Datum 15 april 2014
Ons kenmerk 2014/143305
Contactpersoon H.R. Vriend
Doorkiesnummer 023 – 511 3360
E-mail hrvriend@haarlem.nl
Onderwerp Conclusie motie Bakenessegracht
Bijlagen Motie dd. 13 februari 2014
Rapport IBA dd. 2 april 2014
Bijlage 1 - Bestaande kadeconstructies
Bijlage 1 - Gemeente variant 0
Bijlage 2 - ABT variant 1 en 2
Bijlage 3 - Referentieprojecten

Notitie

Onderwerp Bakenessergracht

In de bijlage is een beschrijving van de bestaande kademuur (5537-D09-Overzicht bestaande kadeconstructies) en de bestekstekening van de nieuwe kademuur (5537-D07-kademuur) toegevoegd. Het gaat hier alleen om het vervangen van de kademuur.

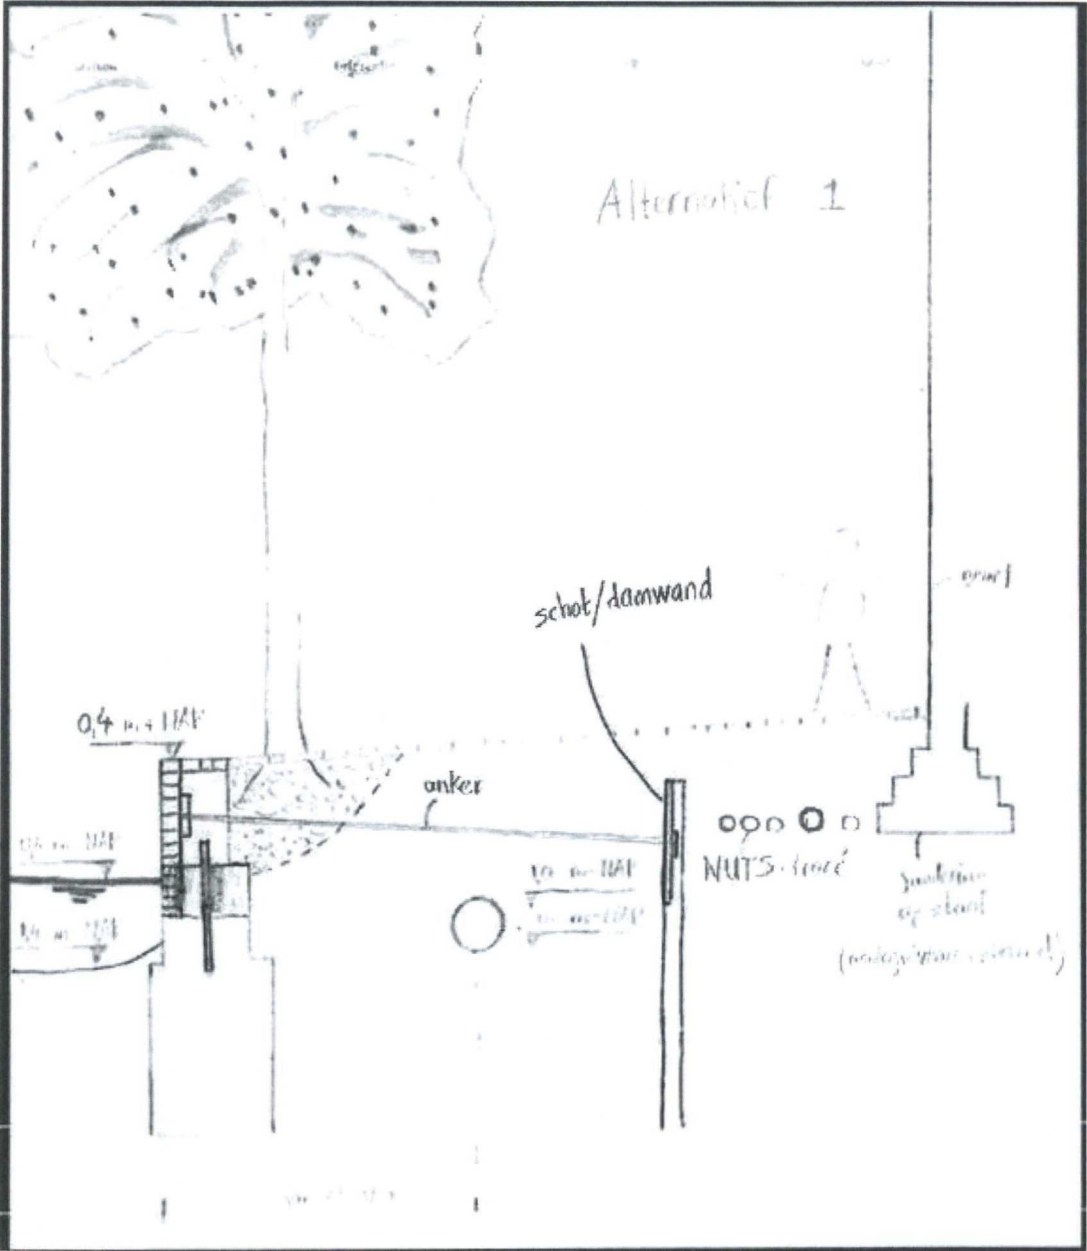
Variant 1 bestaat uit een deels op bestaande constructie vervangen keerwand verankerd middels een ankerschot/wand.(zie bijlage 2)

- Bij het ontwerp blijft het onderste deel van de bestaande kademuur onderdeel van de hoofddragconstructie en moet tenminste voldoen aan de minimale eisen voor bestaande bouwwerken volgens NEN 8700 (op afkeurniveau). Het te bouwen onderdeel valt onder nieuwbouw en kan in de regels tot nieuwbouw status worden aangerekend met een ontwerplevensduur van tenminste 50 jaar. In dat geval is het oudste onderdeel (het onderste deel) de zwakste schakel en dat bepaalt tevens de restlevensduur van de hele constructie.

- Levensduur totale constructie <50 jaar, volgens NEN 8700 beoordelen. De NEN 8700 betreft de "Beoordeling van de constructieve veiligheid van een bestaand bouwwerk bij verbouw en afkeuren". In deze norm wordt beschreven hoe bestaande constructies reken technisch beoordeeld kunnen worden middels aanpassing van de betrouwbaarheidsindex. Doordat de betrouwbaarheidsindex tot een minimum van $\beta = 2,5$ mag worden gereduceerd moet ook de levensduur worden aangepast.;

- Volgens het funderingsonderzoek zit onder de huidige constructie een samendrukbare grondlaag. De zettingen worden door de horizontale component vanuit de verankering vergroot.

- Bestaande constructie wordt hergebruikt, de staat waarin de bestaande constructie zich bevindt is niet bekend. De bestaande constructie bestaat uit een gewichtsmuur van metselwerk. Middels boringen zou de kwaliteit van het metselwerk en samenhang bepaald kunnen worden.

- Aanbrengen ankerschot/scherm is van invloed op staal gefundeerde belendingen;
- Ankerschot belemmerd de bereikbaarheid van K&L?
- Bomen worden deels behouden (5 stuks);

- Bij sloop bovendeel bestaande wand mogelijk schade aan wortels;
- Aanvulling achter wand met lichte ophoogmaterialen of cement kan leefbaarheid, groei bomen belemmeren;

- Is het toegestaan om de K&L in het lichte ophoogmateriaal te leggen?
- Rekening houden met krachten tbv scheepvaart;
- Rekening houden met krachten tgv bomen;

Alternatief 2

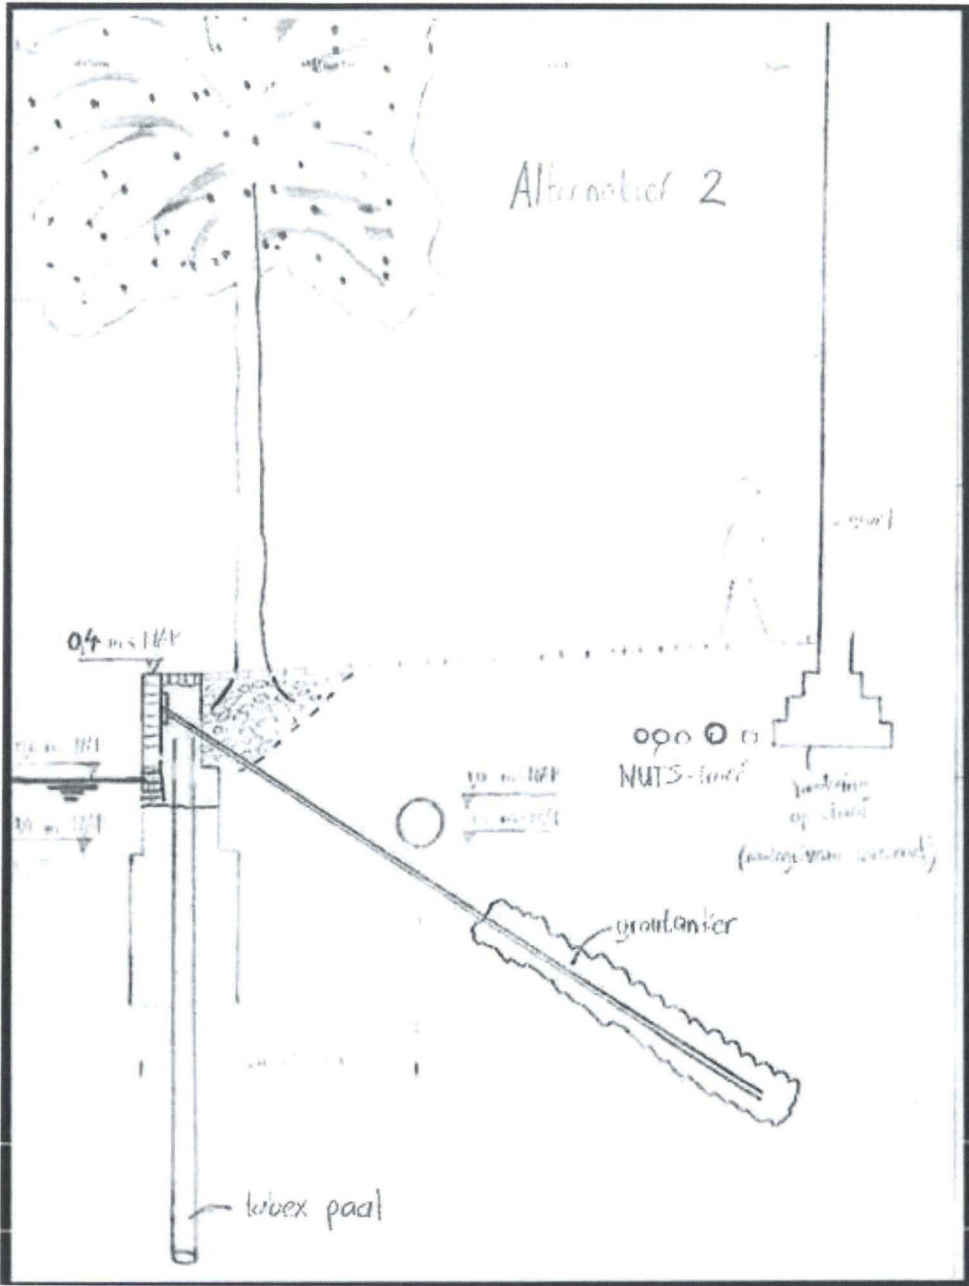
Variant 2 bestaat uit een deels op bestaande constructie vervangen keerwand op boorpalen gefundeerd en verankerd middels een groutanker.

- Bij het ontwerp blijft het onderste deel van de bestaande kademuur onderdeel van de hoofd draagconstructie en moet tenminste voldoen aan de minimale eisen voor bestaande bouwwerken volgens NEN 8700 (op afkeurniveau). Het te bouwen onderdeel valt onder nieuwbouw en kan in de regels tot nieuwbouw status worden aangerekend met een ontwerplevensduur van tenminste 50 jaar. In dat geval is het oudste onderdeel (het onderste deel) de zwakste schakel en dat bepaalt tevens de restlevensduur van de hele constructie.

- Levensduur totale constructie <50 jaar, volgens NEN 8700 beoordelen. De NEN 8700 betreft de "Beoordeling van de constructieve veiligheid van een bestaand bouwwerk bij verbouw en afkeuren". In deze norm wordt beschreven hoe bestaande constructies reken technisch beoordeeld kunnen worden middels aanpassing van de betrouwbaarheidsindex. Doordat de betrouwbaarheidsindex tot een minimum van $\beta = 2,5$ mag worden gereduceerd moet ook de levensduur worden aangepast.;

- Bestaande constructie wordt deels hergebruikt, kans bestaat dat bestaande constructie aan nieuw aan te brengen palen gaat hangen waardoor extra belasting op de palen ontstaat;

- Aanbrengen groutanker kan van invloed zijn op staal gefundeerde belendingen (zie paragraaf geotechniek);
- Bomen worden deels behouden (5 stuks);

- Bij sloop bovendeel bestaande wand mogelijk schade aan wortels;
- Aanvulling achter wand met lichte ophoogmaterialen of cement kan leefbaarheid, groei bomen belemmeren.
- Is het toegestaan om de K&L in het lichte ophoogmateriaal te leggen?
